NUMER DOKUMENTU	HE_PPW_IE_03_525_058_T_A_F	DATA	09.2018
TEMAT	Instalacje automatyki pokoju hotelowego	T./Z./CZ.	525
NAZWA RYSUNKU	Schemat systemu INNCOM - pokój typu T - piętro 3	NR RYSUNKU	525_58_T_A

HOTEL EUROPEJSKI

DOKUMENTACJA POWYKONAWCZA

NUMER DOKUMENTU	HE_PPW_IE_03_525_058_T_A_F	DATA	09.2018
TEMAT	Instalacje automatyki pokoju hotelowego	T./Z./CZ.	SKALA
NAZWA RYSUNKU	Schemat systemu INCOM - pokój typu T - piętro 3	NR RYSUNKU	525_58_T_A

TP-TYP T 307

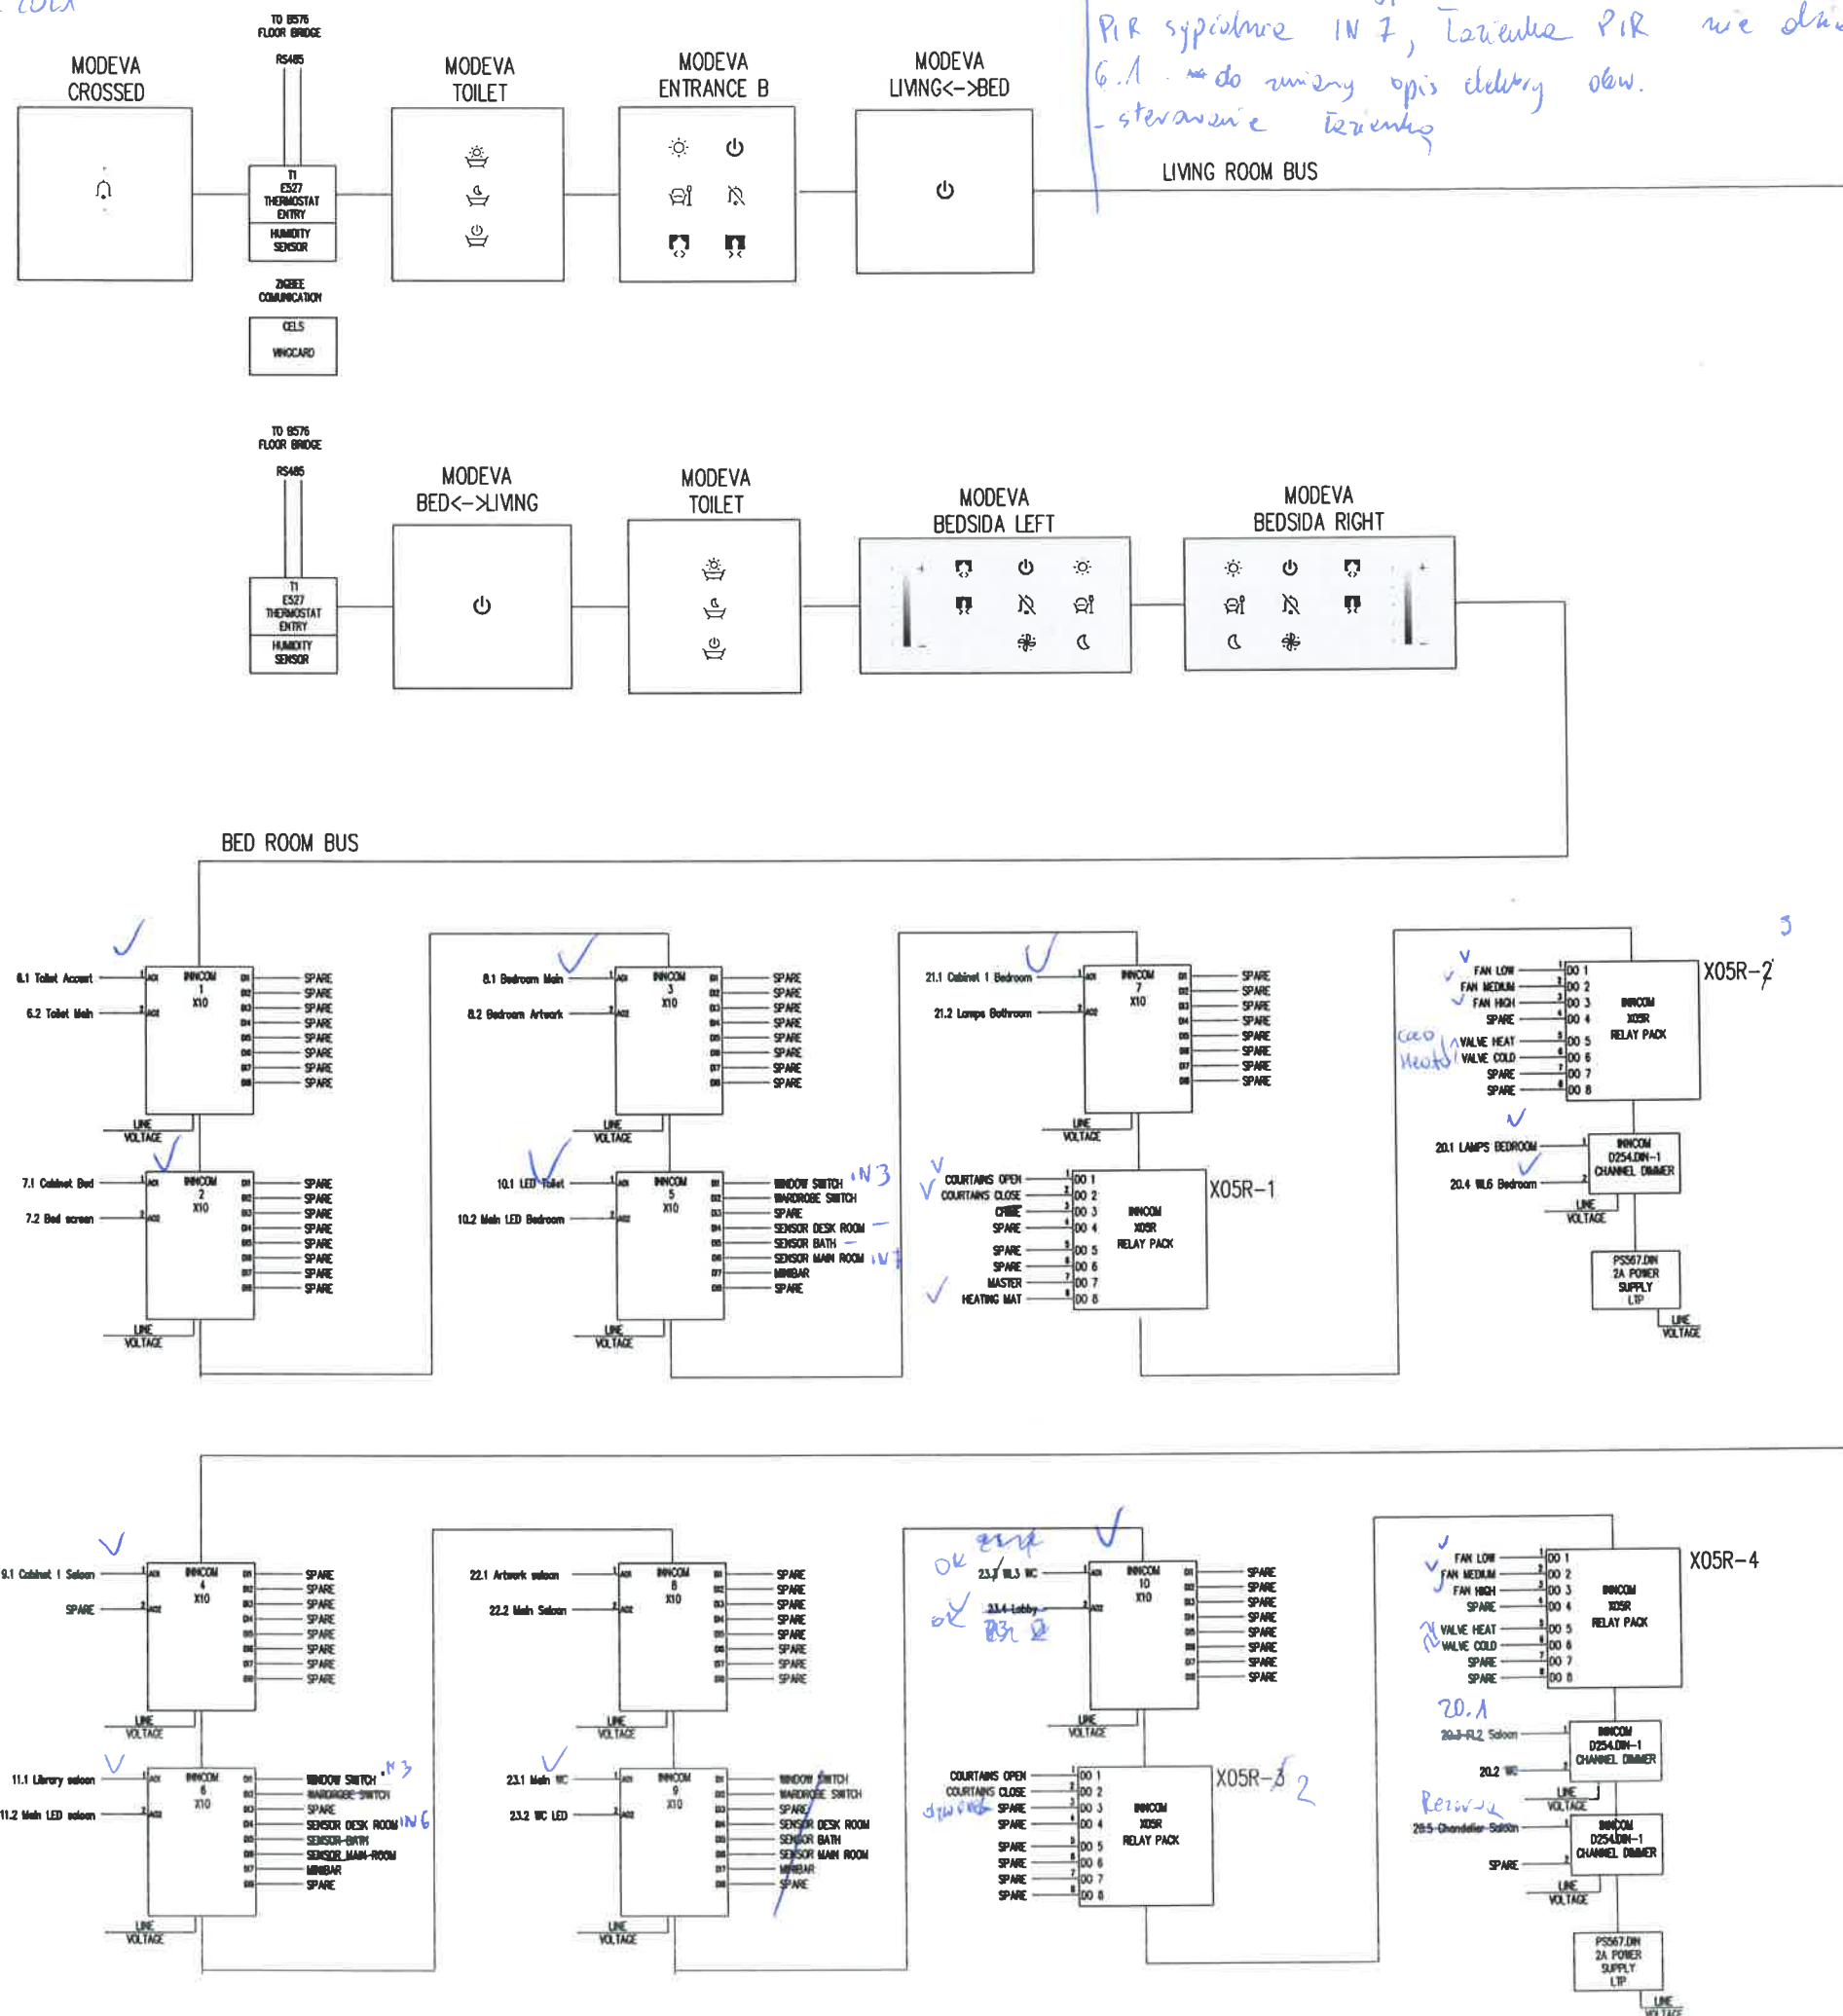
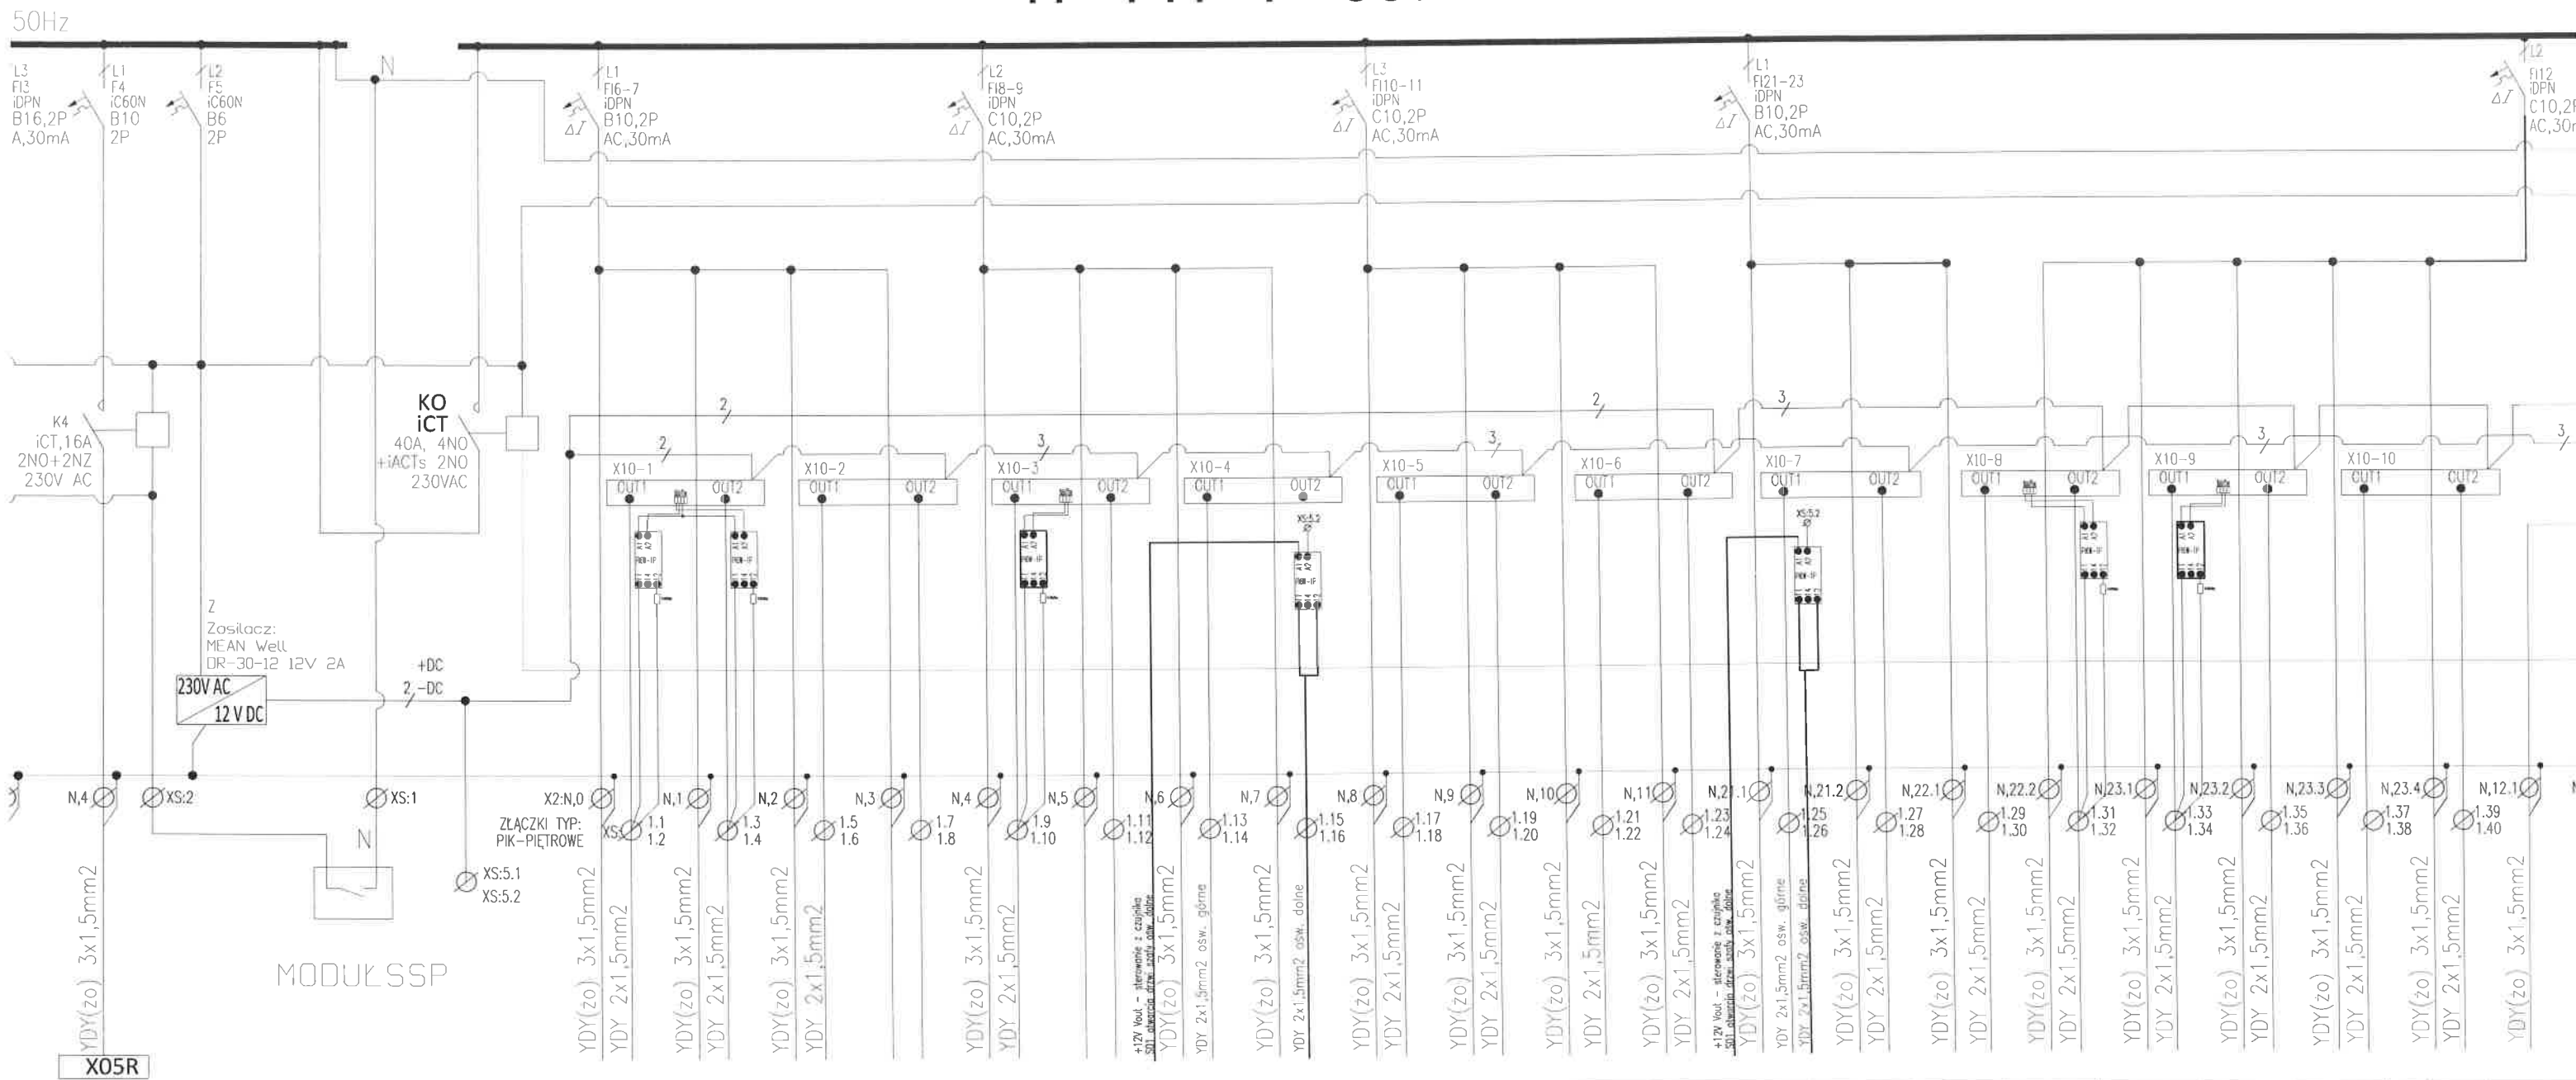
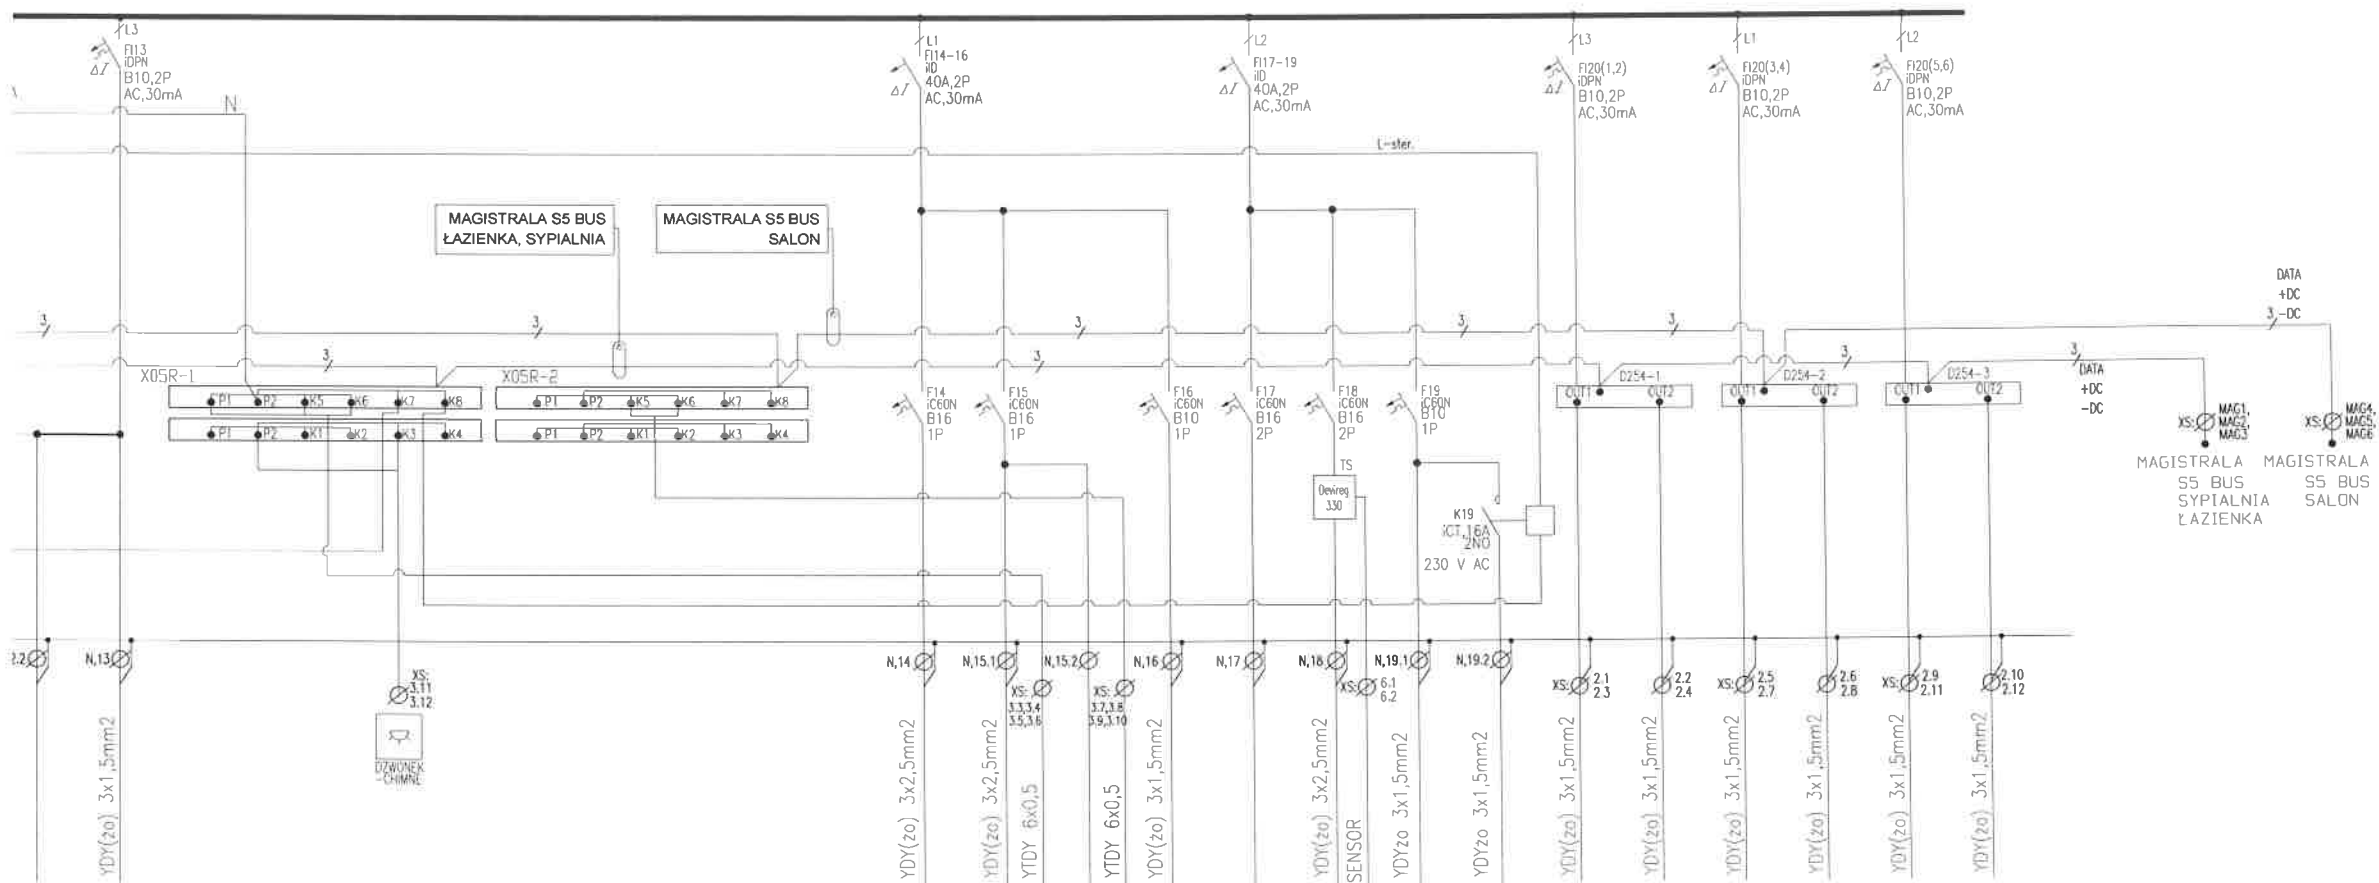
01.03.2011

nie działa KD sygnalizacja
PIR sygnalizacja IN 7, Termostat PIR nie działa.
6.1. do zmiany opis elektryczny obw.
sterowanie termostatu

Uwagi
- brakujący powiaty
- zamiana rozrządu grzewczego i chłodzenia schemat.
- X10/9 - Rezerwa
- PIR X10/6 IN 6 - salon - przedpokój nie reaguje.
- 20.3 zmiana opisu ze schematu. 20.1. i 20.2 zmiana
9.1 zmiana ze schematu elek.
- X10/8 nie działa osłonięcie - sterownik nie działa.
- wpięcie nie działa rozrząd od grzewczego.
